60GHz パルス方式移動体検知センサー

第6回作業班質疑事項への回答

アルプスアルパイン株式会社

1. 周波数帯域下限についての説明

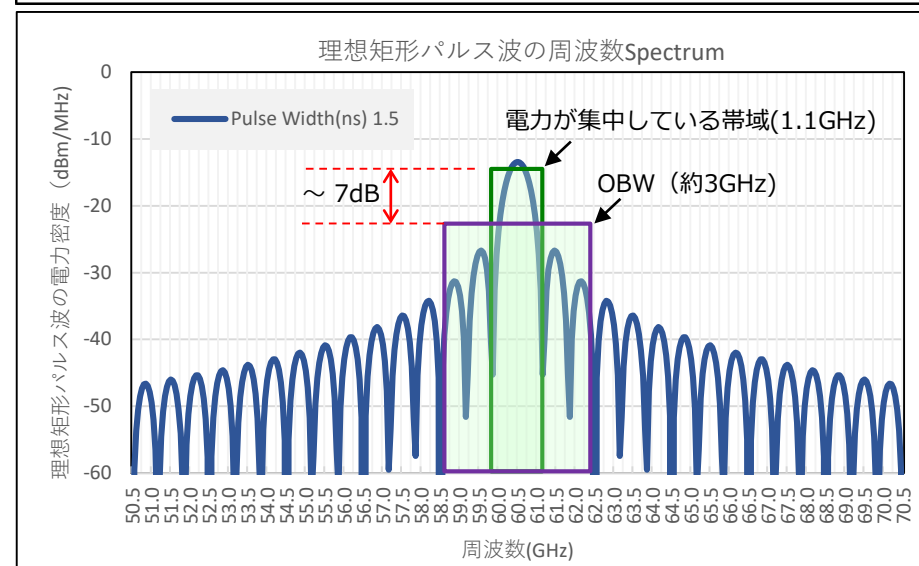
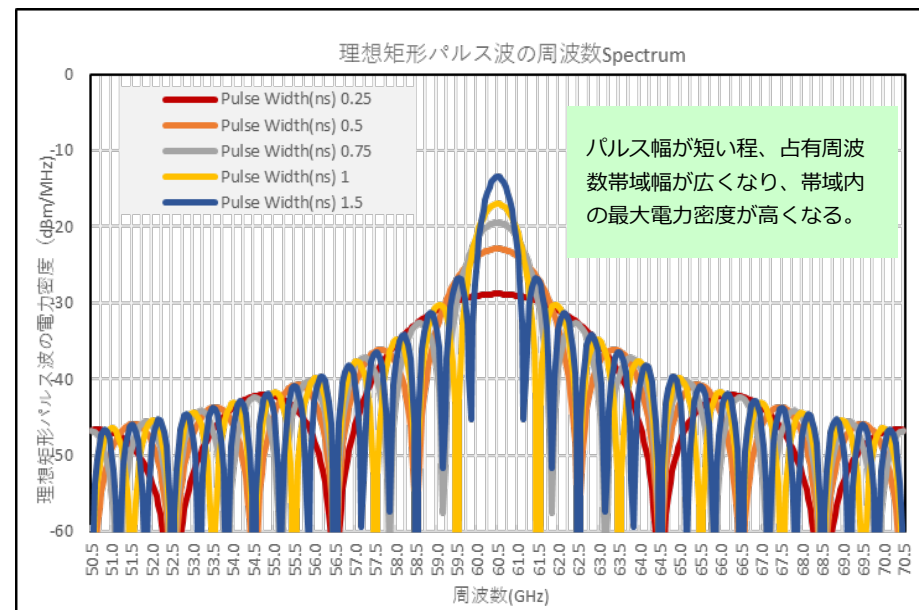
質疑 1 : 周波数帯域下限についての説明

・ パルス方式の占有周波数帯域幅 (OBW) は 凡そ 3GHz~7GHzとなる。実装条件 (パルス幅) によって占有周波数帯域幅(OBW) が変わるが、周波数帯域下限は 凡そ3GHzと想定される。

・ OBWが広い程 帯域内の最大電力密度が低くなり、他システムへの影響が低くなる。反対に帯域が狭い程 帯域内の電力密度最大値が大きくなり、他システムへの影響が大きくなる。与干渉検討では 厳しい条件、即ち、OBWの下限で実施される。

・ OBWの下限となる3GHzでは 電力が集中している帯域が 約1.1GHzとなるため、1.1GHzを 与干渉電波帯域幅(BWi)として計算に使われる。

2. 空中線電力と EIRPの関係説明

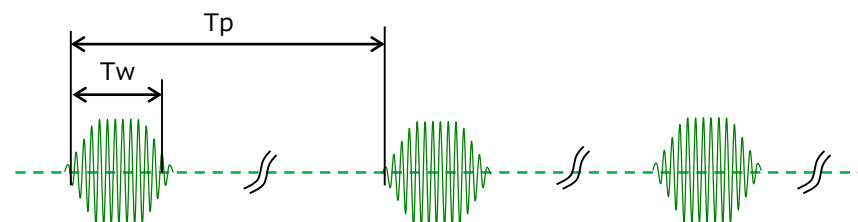
質疑 2 : 空中線電力と EIRP の関係説明

- ・ 技術条件の大元となるのは EIRP平均値である。想定ユースケースは 二つあり、システム要件として、必要な EIRP平均値は 5dBmと算出される。
- ・ 上記二つのユースケースには アンテナの指向性を求められる 狭ビームのユースケース（UC1、アンテナ利得 7dBi、ビーム幅 90度） と アンテナの指向性が広ビームとなるユースケース（UC2、アンテナ利得は 5dBi、ビーム幅が 120度） が存在する。
- ・ EIRP平均値 5dBm と アンテナ利得から逆算した空中線平均電力は -2dBm（UC1） と 0dBm（ UC2） となり、空中線平均電力の大きい方をとり、0dBm となる。
- ・ パルス信号のDutyは 与干渉特性に絡んでおり、機能要求条件（次ページ参照）から6%が 上限となり、換算した EIRP尖頭値は 17dBmとなる。
- ・ 空中線電力の尖頭値は EIRP尖頭値と アンテナ利得から 10dBm（UC1） と 12dBm（UC2） と算出される。
- ・ 半導体技術の制限を考慮し、空中線電力の尖頭値を 10dBmとする。

C = E - A（0dBm、-2dBmの計算結果、Max. 値をとる）

D = E / Duty_tx

（D=17dBm、Duty_TXは与干渉特性に絡み、6%が上限）

B = D - A（然し、技術制限により、10dBm Max.とする）
